日本原燃株式会社	
資料番号	耐震機電 13 R12
提出年月日	令和 5 年 11 月 30 日

設工認に係る補足説明資料

耐震計算書に関する 既設工認からの変更点について

第2-2図 冷却塔A, Bの構造変更概要図

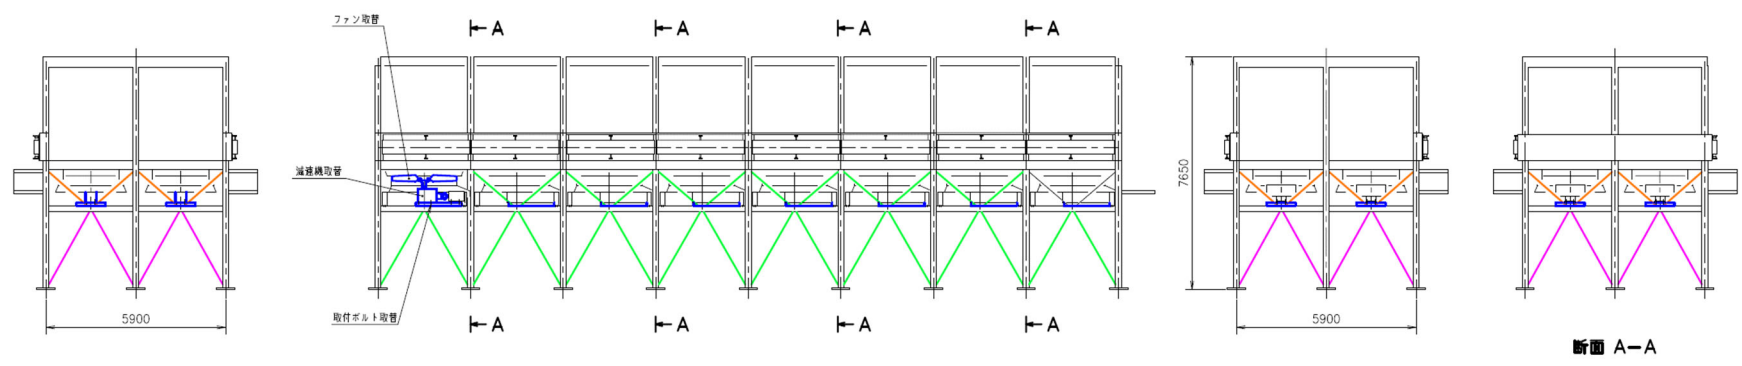
構造の変更及び外部火災の防護対策の内容については以下のとおり。冷却塔 A, B の既設工認からの変更内容を第2-1表に、冷却塔 A, B の構造変更概要を第2-2図に示す。

項目		既設工認	今回設工認
概要	目的	—	構造の変更及び外部火災の防護対策
	設工認記載の地震動*1	S1 240Gal S2 320Gal	基準地震動 S s (13波) 700Gal
支持架構	主柱	□400×200×12 STKR490 □200×200×12 STKR490	変更なし
	はり	H300×300×10/15 SS400 H200×200×8/12 SS400 [200×90×8 SS400	変更なし
	ブレース	φ 165.2×t11.0 STPG410 φ 139.8×t9.5 STPG410 φ 114.3×t8.6 STPG410	・部材サイズ, 板厚の変更 φ 165.2×t11.0 STPG410 φ 139.8×t9.5 STPG410 φ 114.3×t8.6 STPG410 (交換) φ 165.2×t18.2 STS410 (交換) φ 267.4×t28.6 STS410 (交換) φ 216.3×t23.0 STS410
	耐火被覆	なし	主柱, はり, ブレースに施工
機器	管束	容量: 4.45MW/個 取付ボルト: M16 SS400	変更なし
	伝熱管	ASME SA-334 Gr.1 (STBL380相当)	変更なし
	ファン駆動部*2	減速機軸サイズ: φ 50 減速機取付ボルト: M16 SS400 ファン質量: 68kg 原動機取付ボルト: M12 SS400	減速機の型式変更 (軸サイズ: φ 70) 減速機取付ボルト: M20 SS400 ファンの軽量化 (ファン質量: 67kg) 原動機取付ボルト: 変更なし
	ファンリング	取付ボルト: M16 SS400	変更なし
	ルーバ	取付ボルト: M16 SS400	変更なし
	耐火被覆	なし	ファンリング外面等*3に施工
	遮熱板	なし	ファン駆動部の周囲に設置

- 【構造変更部 凡例】**
- : 立面ブレース φ165.2 × 18.2 [mm] (交換)
 - : 立面ブレース φ216.3 × 23.0 [mm] (交換)
 - : 立面ブレース φ267.4 × 28.6 [mm] (交換)
 - : ファン駆動部 (交換)

第 2-2 図 安全冷却水系冷却塔A, Bの構造変更概要図 (1/2)

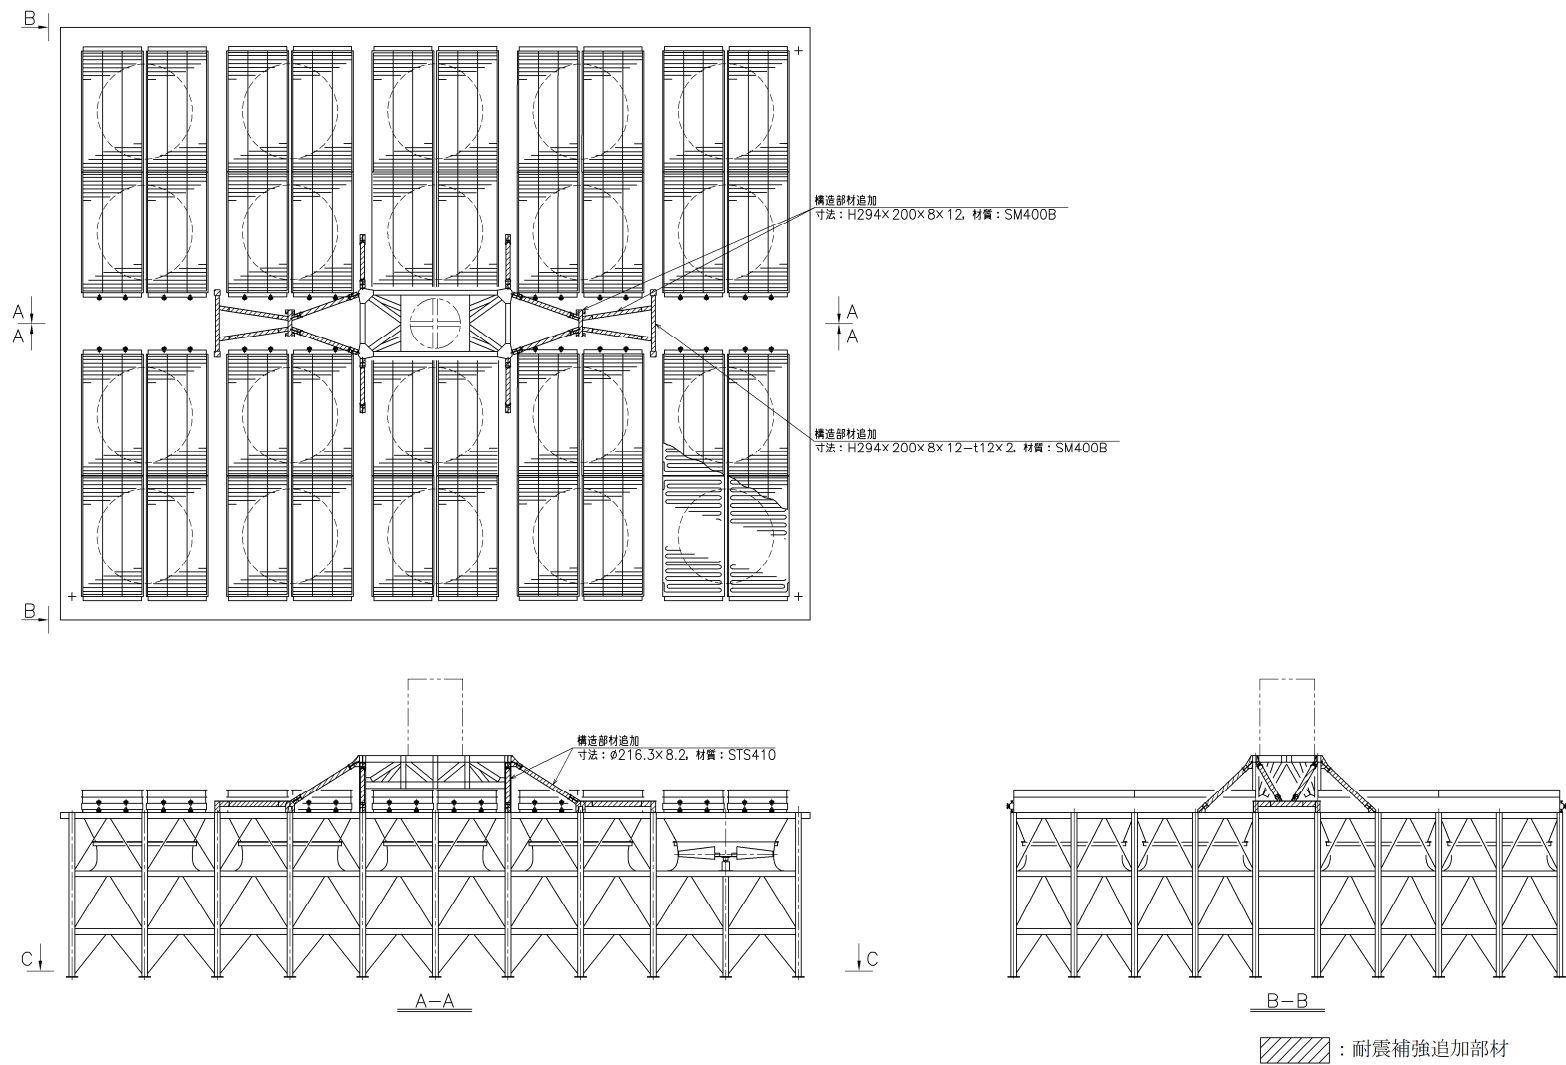
構造の変更及び外部火災の防護対策の内容については以下のとおり。安全冷却水系冷却塔A、Bの既設工認からの変更内容を第2-1表に、安全冷却水系冷却塔A、Bの構造の変更概要を第2-2図に示す。

項目		既設工認	今回設工認
概要	目的	—	構造の変更及び外部火災の防護対策
	設工認記載の地震動	S1 240Gal S2 320Gal	基準地震動S s (13波) 700Gal
支持架構	主柱	□300×300×9 SM400B	変更なし
	はり	H294×200×8/12 SM400B H440×300×11/18 SM400B	変更なし
	ブレース	φ267.4×t21.4 STS410 φ216.3×t15.1 STS410 φ165.2×t11.0 STS410	変更なし
	膨張槽架台	H340×250×9-14 SM400B H250×250×9-14 SM400B φ318.5×t17.4 STS410 φ267.4×t21.4 STS410 φ216.3×t8.2 STS410 φ267.4×t21.4 STS410	H340×250×9-14 SM400B H250×250×9-14 SM400B φ318.5×t17.4 STS410 φ267.4×t21.4 STS410 φ216.3×t8.2 STS410 H294×200×8/12 SM400B H294×200×8-12+2×t12 SM400B
	シャーププレート	なし	t35 SS400* ¹
	耐火被覆	なし	主柱, はり, ブレースに施工
機器	管束	容量: 26.7MW/基 取付ボルトサイズ: M20	変更なし
	ファン駆動部* ²	減速機軸サイズ: φ70 減速機取付ボルト: M16 原動機取付ボルト: M16	変更なし
	ファンリング	取付ボルト: M16	変更なし
	ルーバ	取付ボルト: M16	変更なし
	耐火被覆	なし	管束フレーム, ルーバフレームに施工
	遮熱板	なし	支持架構の外周の一部に設置
基礎ボルト	ボルト	材質: SS400 取付ボルトサイズ: M36	変更なし

第2-1図 ガラス固化体放射エネルギー測定装置の構造変更概要図

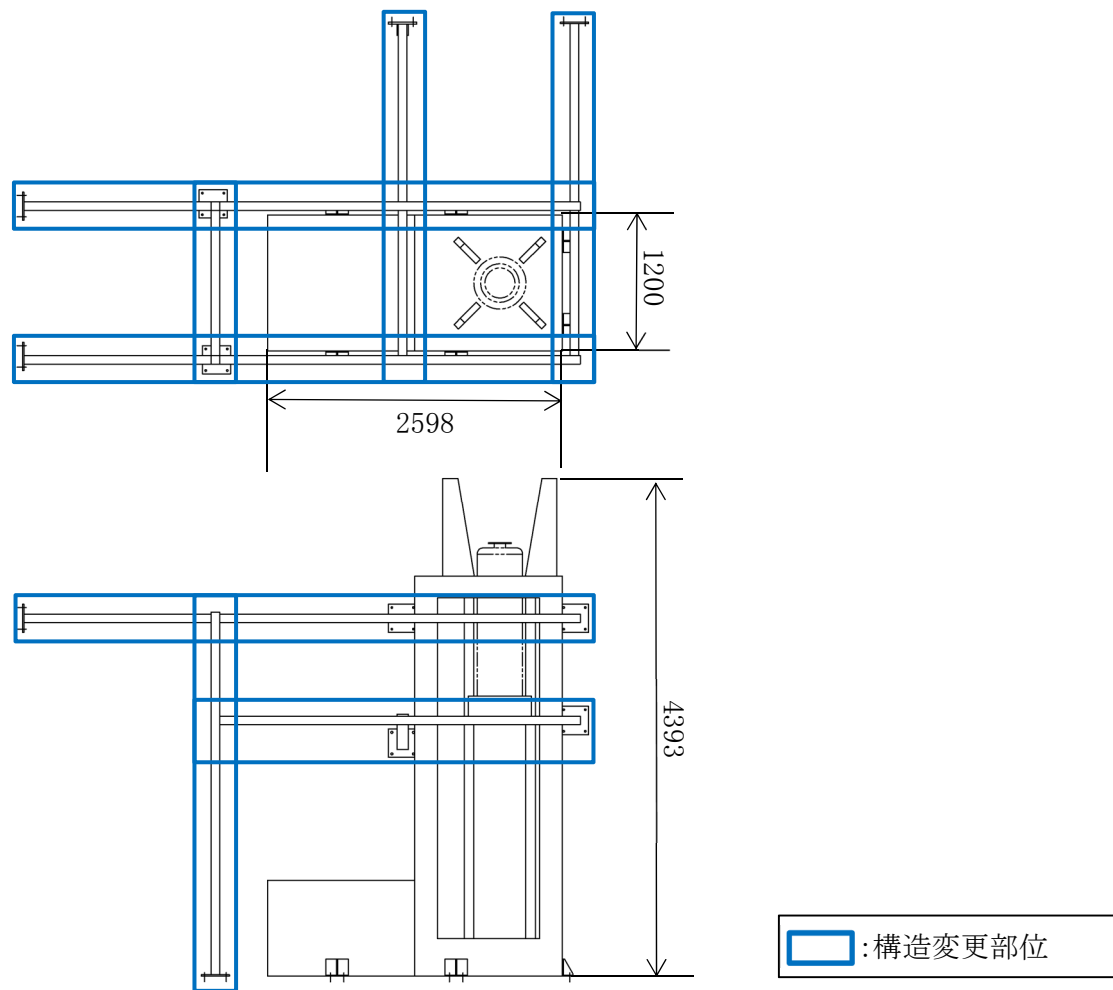
構造の変更の内容については以下のとおり。ガラス固化体放射エネルギー測定装置の既設工認からの変更内容を第2-1表に、ガラス固化体放射エネルギー測定装置の構造変更概要を第2-1図に示す。

項目	既設工認	今回設工認
支持構造物（ボルト以外）	耐震Cクラスであり，既設工認では耐震計算書を添付していない。	材料：STKR400
支持構造物（ボルト等）		材料：S45C
